Følgende endringer er gjort i reguleringsbestemmelsene og plankart for reguleringsplan Selbu sentrum sør etter høring og offentlig ettersyn, og før 2. gangs behandling

Plankart

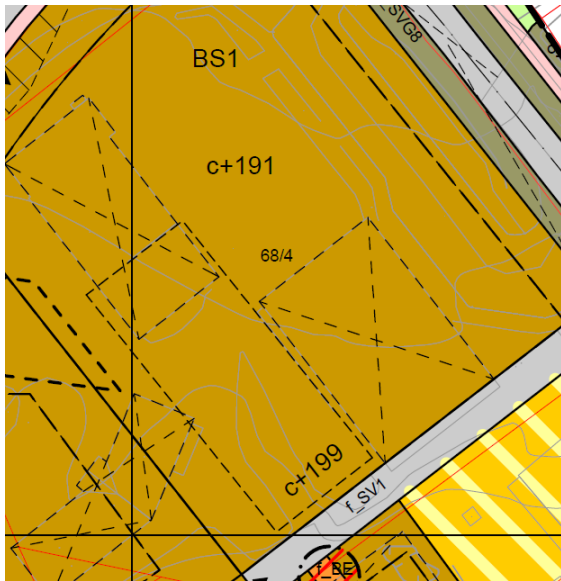
Tidligere høyde: Generell høyde k+ 191 i feltet. k+ 199 for et internt rektangulært felt (figur 1).

Figur 1 Kartutsnitt som viser tidligere rektangel for høyere bebyggelse c+199

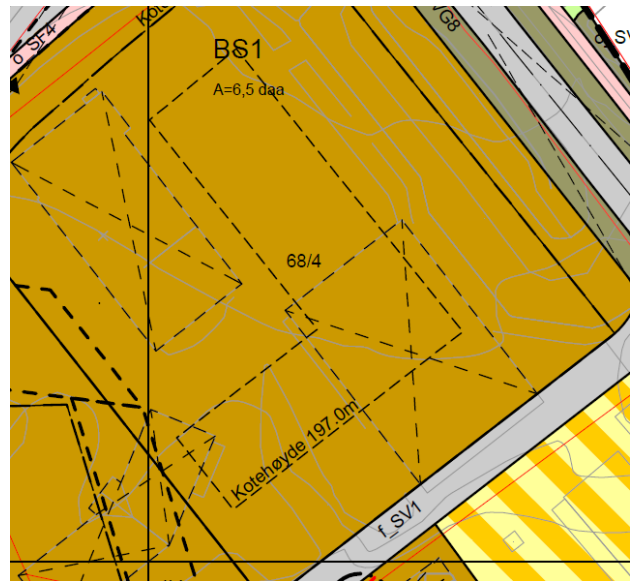
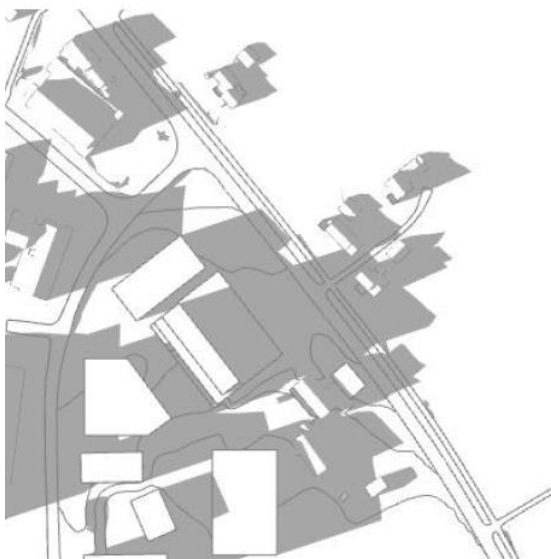
Formasjon på område for høyere bebyggelse i BS1 er har endret form fra rektangel (figur 1) til L-form (figur 2).

Nye høyder: Generell høyde k+ 189 i feltet. K+ 197 for et internt felt formet som en L (figur 2).

Konsekvenser av endring: *I deler av felt BS1 er det åpnet for høyere bebyggelse enn generelt i BS1. Dette feltet er vist med stiplet strek i plankartet, med egen kotehøyde. Tidligere har tillatte maks kotehøyde for gesimshøyde på bebyggelse for dette feltet vært +199. Denne er nå nedjustert til +197.*

Formasjonen på feltet der det tillates høyere bebyggelse i BS1 er endret. Feltet er flyttet nærmere fv. 705, og er endret fra rektangel til en L-formasjon. Lengden på L-formasjonen mot fv. 705 er også forlenget i akse nordvest-sørøst. Denne endringen fører til at konsekvensene for sol-/skyggeforhold for bebyggelsen på nordøst-siden av fv. 705 er noe endret for sol/skygge 21.mars kl 18. De reviderte illustrasjonene viser mer skygge på eiendom gnr/bnr 68/19 i dette tidspunktet (se figur 3 og 4). Det åpnes ikke for at bebyggelsen i L-formasjonen kan være høyere enn fastsatt kotehøyde ved valg av flatt tak eller takvinkel =10 grader eller større.

Figur 3 Illustrasjoner sol/skygge planforslag 2022

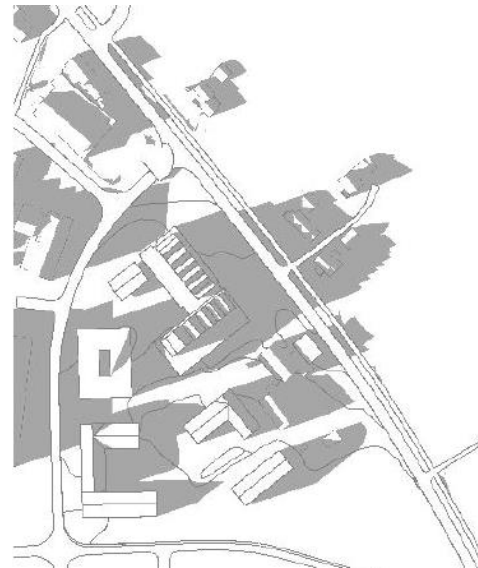
Sol-/skyggediagram i illustrasjonsvedlegget er også endret jf. endringene i plankartet for BS1.
